PROGETTO DELLA CENTRALE SOLARE "ENERGIA DELL'OLIO DEL TAVOLIERE" da 50,85 MWp a San Severo (FG)

CONTRODEDUZIONI ALLE OSSERVAZIONI DEL COMUNE DI SAN SEVERO E COMUNE DI LUCERA

Controdeduzioni ai pareri dei Comuni di San Severo e Lucera

Figura 3 - L'impianto e la masseria Piro

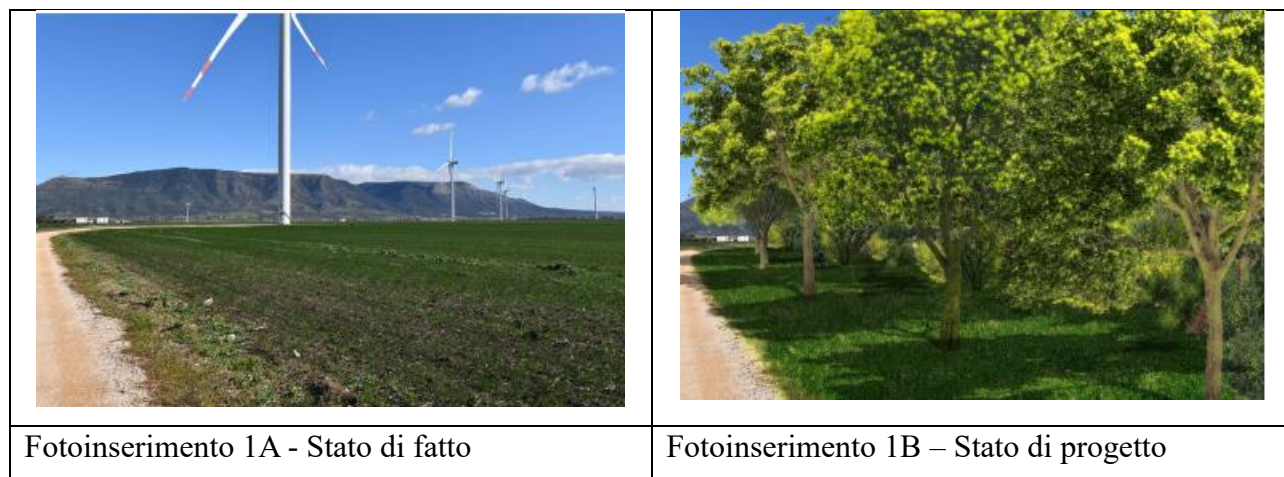
Masseria Piro, circa 400 metri di distanza

La masseria Piro, che risulta essere la più vicina al lotto di progetto è in sostanza circondata da coltivazioni (viti) e affiancata da un impianto fotovoltaico esistente. Inoltre, in pratica circondata da pale eoliche (che, peraltro, costeggiano l'impianto stesso).

La mitigazione di impianto verso il fronte di detta masseria si presenta nei render e fotoinserimenti 1A e 1B, di seguito mostrati.

Viceversa, il progetto inserisce una recinzione arborea *di alta qualità, varia e permeabile*, capace di garantire effetti di continuità ecologica, se pure limitati ai lotti di progetto, e del tutto non avvertibile dal territorio nei campi lunghi. La vegetazione arborea sarà costituita da alberi appartenenti alla vegetazione potenziale dell'area, sia a carattere forestale che fruttifera, quali mandorli (*Prunus*

Per questa ragione si propone di considerare adeguatamente verificata la compatibilità dell'impianto con l'edificio rurale "masseria Piro".

Figura 7 - Veduta della mitigazione lato Sud

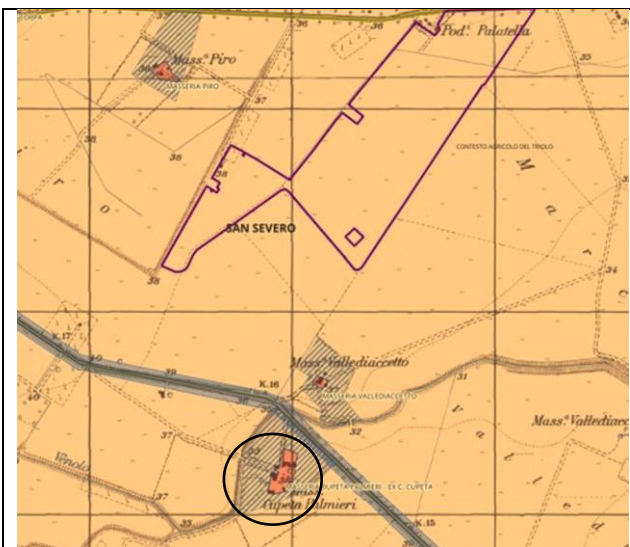
La masseria Vallediacetto si trova a Sud dell'impianto, a circa 400 metri di distanza.

Come si vede chiaramente l'impianto è, dal punto di vista della masseria, del tutto dominato dalla selva di impianti eolici che la fronteggiano e si riduce ad una esile linea di alberi al loro piede. Fila di alberi che, dal medesimo punto, ma alcune centinaia di metri in avanti si presenterebbe nel seguente modo.

Per questa ragione si propone di considerare adeguatamente verificata la compatibilità dell'impianto con l'edificio rurale "masseria Valledicetto".

Masseria con impianti FV interposti

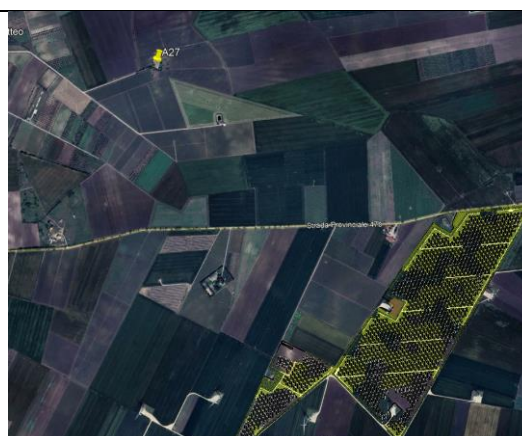
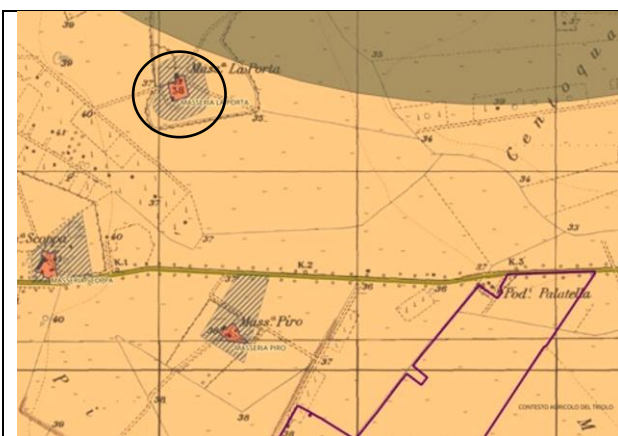
La masseria Scoppa, si trova lungo la strada provinciale a circa 500 metri dietro la masseria Piro e quindi ricade nelle medesime considerazioni, con l'ulteriore aggravio di essere a circa 1 km di distanza e di avere altri impianti fotovoltaici più vicini.

In sostanza, dalla masseria in oggetto l'impianto si potrebbe apprezzare nel medesimo modo della masseria Vallediacetto, ma a maggiore distanza. In sostanza, anche considerando l'interposizione di un impianto fotovoltaico esistente e delle pale eoliche antistanti l'impianto in oggetto, non ci sarebbe alcuna modificazione, in senso negativo, del panorama apprezzabile. Bisogna sottolineare che, d'altro canto, si registra un sensibile miglioramento dalla prospettiva del passaggio di uomini e mezzi lungo i confini dei lotti e da alcune prospettive tendente addirittura all'annullamento della percezione degli impianti già esistenti.

Per questa ragione si propone di considerare adeguatamente verificata la compatibilità dell'impianto con l'edificio rurale "masseria Scoppa".

Figura 8 - Mitigazione lato Nord

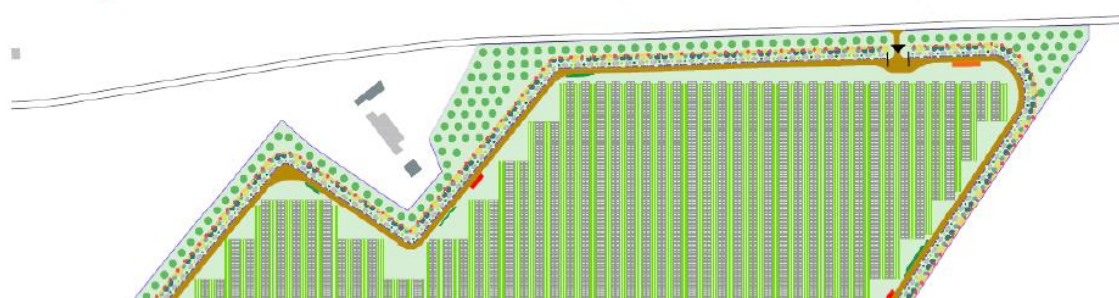
La masseria La Porta si trova a circa 1.800 metri di distanza dall'impianto vero Nord.

Trovandosi a Nord, oltre che a notevole distanza dall'impianto, la masseria si trova a fronteggiare un tratto particolarmente spesso ed esteso della mitigazione, specificamente progettata per proteggere alla vista dalla strada provinciale e quindi particolarmente spessa e porosa al contempo.

Ci si trova di fronte ad una fila di alberi, opportunamente distanziati dalla strada stessa, e dietro ad essi arbusti colorati di varia altezza in grado di schermare interamente la vista, senza costituire un 'muro verde' che riduca la varietà e armonia dei luoghi.

Per questa ragione si propone di considerare adeguatamente verificata la compatibilità dell'impianto con l'edificio rurale "masseria La Porta".

Veduta con pale eoliche interposte

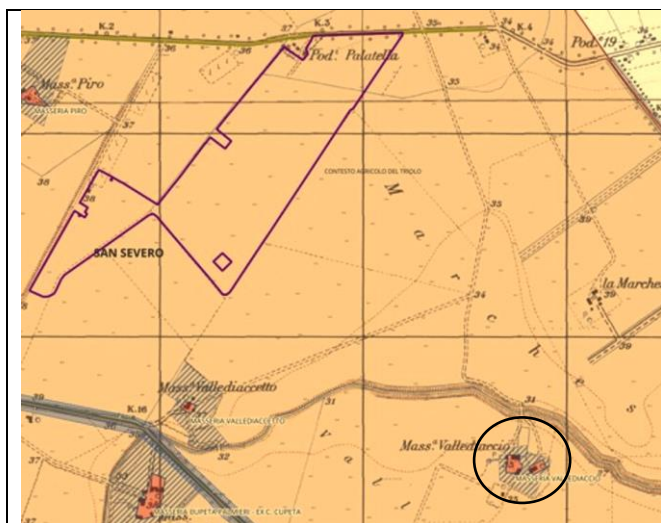
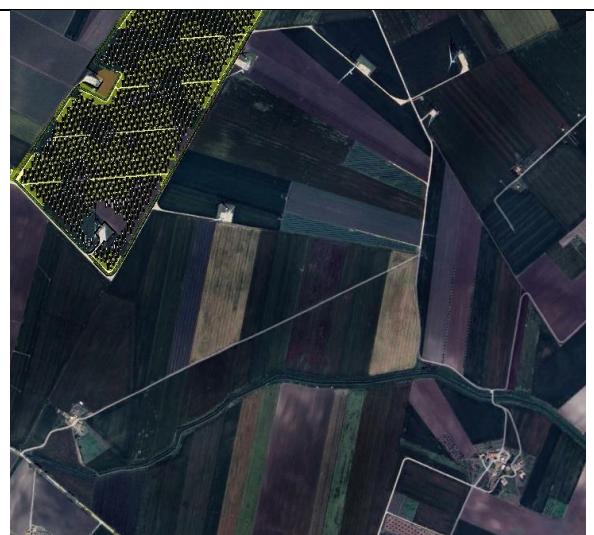
La masseria Vallediaccio è in sostanza laterale e più indietro rispetto alla masseria Vallediaccetto, e condivide con essa il medesimo punto di vista e visione dell'impianto, ma da distanza superiore a 1 km.

Anche in questo caso sono dominanti gli impianti eolici e la mitigazione dell'impianto fotovoltaico è avvertibile al più come una bassa recinzione verde e colorata sotto le stesse. L'effetto è, casomai, di aumentare la varietà e ricchezza del territorio.

Per questa ragione si propone di considerare adeguatamente verificata la compatibilità dell'impianto con l'edificio rurale "masseria Vallediaccio".

Figura 9 - Impianto e tratturiello Foggia-Sannicandro

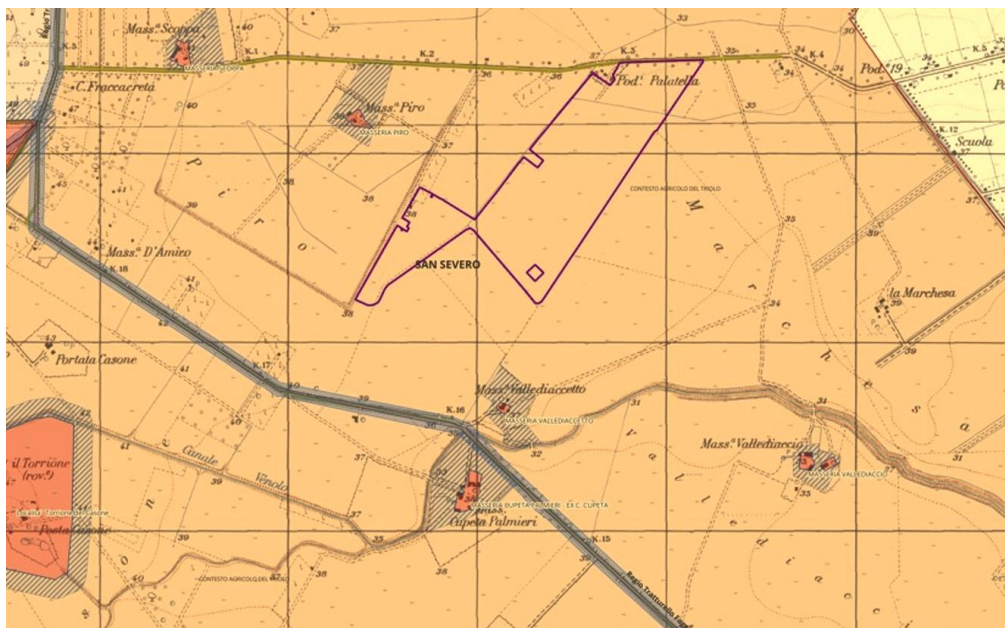
B. L'area interessata dalla realizzazione dell'impianto fotovoltaico si trova immediatamente a nord del Tratturiello Foggia-Sannicandro.

L'impianto si trova a Nord del Tratturiello Foglia- Sannicandro, ma ad una distanza sempre superiore a metri 500.

Per questa ragione si propone di considerare adeguatamente verificata la compatibilità dell’impianto con il “Trattorello Foggia-Sannicandro”.

Figura 12 - Distanza tra trattorello e impianto.

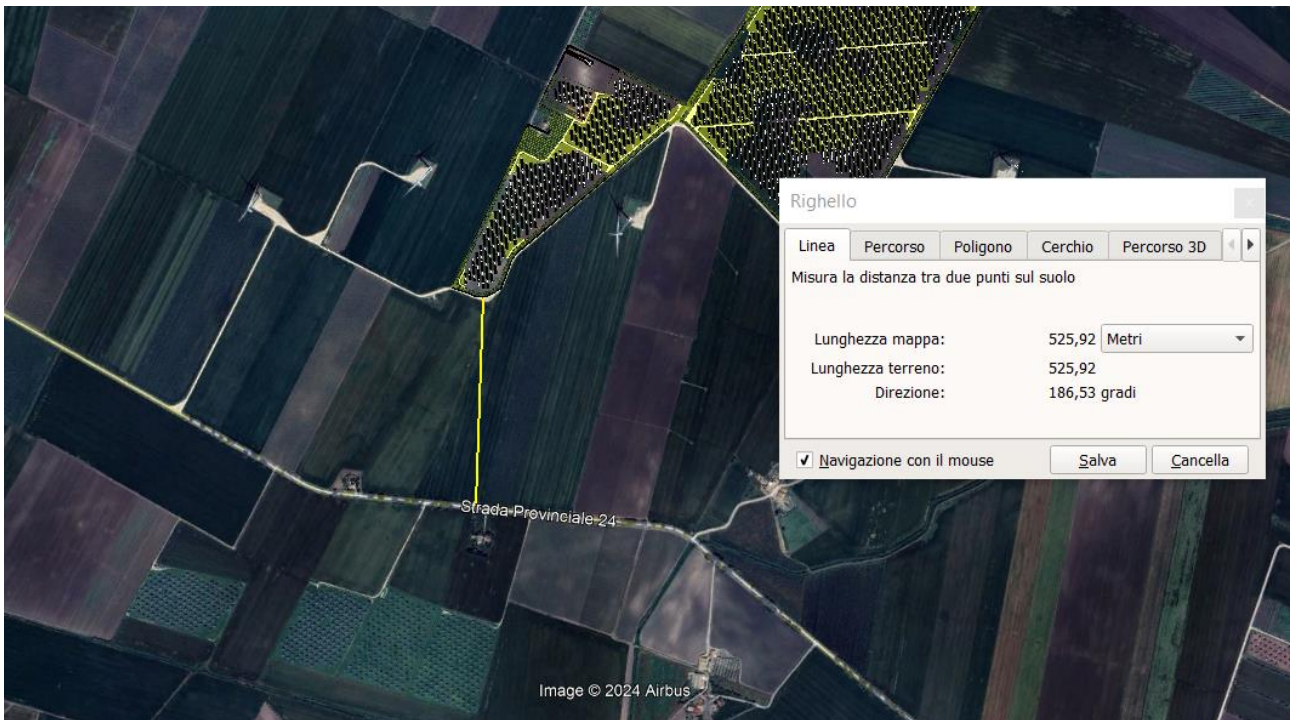
L'impianto in oggetto, oltre a ricadere in tutte le considerazioni valide per le masserie Vallediacetto e Palmieri, che sono infatti poste sul Tratturello, è posto a oltre venticinque volte la distanza nel medesimo piano indicata come “area annessa”.

Una distanza tale da essere considerata sufficiente per la norma nazionale delle “aeree idonee” (D. Lgs. 199/2021, art. 20, comma 8, c-quater) per conservare il carattere di idoneità anche se il trattorello fosse vincolato ai sensi dell’art 10 D. Lgs. 42/04 e non solo art. 143.

Figura 15 - Tavola C3.8

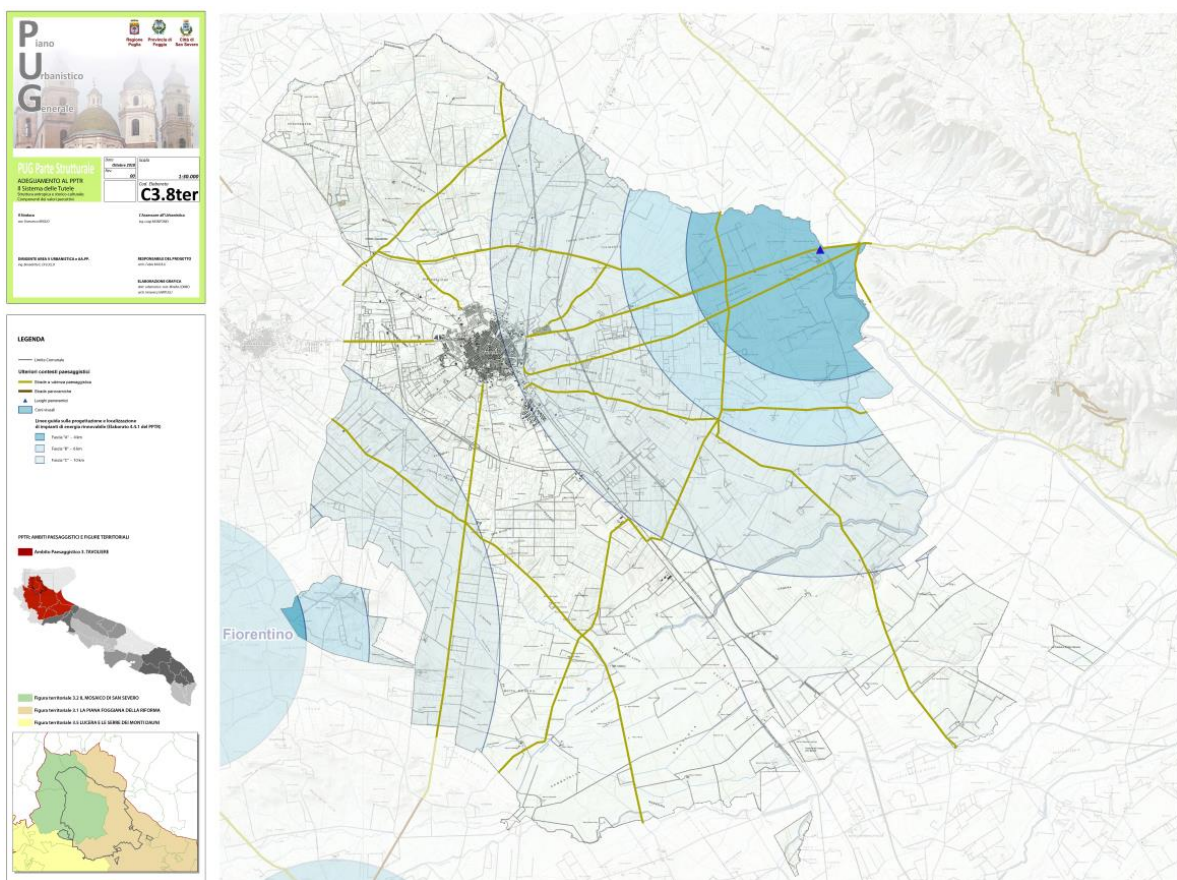
L’impianto ricade nella fascia di intervisibilità B delle *masserie Pianezza e Mezzanella di Brancia* che rivestono particolare importanza per la notorietà e valore nella formazione dell’immagine identitaria e storicizzata. In tal caso l’art s7.6.3.13 delle NTA prevede la non ammissibilità degli impianti di produzione di energia.

Con riferimento alla citata presenza nella Fascia B – Cono visuale – dell’elaborato 4.4.1 del PTPR, **“Scenario Strategico”, oltre a non aver impedito l’approvazione di impianti eolici esattamente nel lotto**, il riferimento è riscontrabile nella Tavola C3.8 che si riproduce di seguito. Precisamente, l’impianto è nella fascia da 4 a 6 km.

L'impianto è, in sostanza, **posto a grande distanza**, oltre 5 km dalla masseria in oggetto ed a quella distanza, può essere pertinente la visione di un impianto eolico, ma non, certamente, un impianto fotovoltaico ben mitigato come quello all'oggetto. L'impianto è, in altre parole, completamente non percepibile e tanto meno può chiudere la percezione del paesaggio.

Per questa ragione si propone di considerare adeguatamente verificata la compatibilità dell'impianto con i Coni visuali.
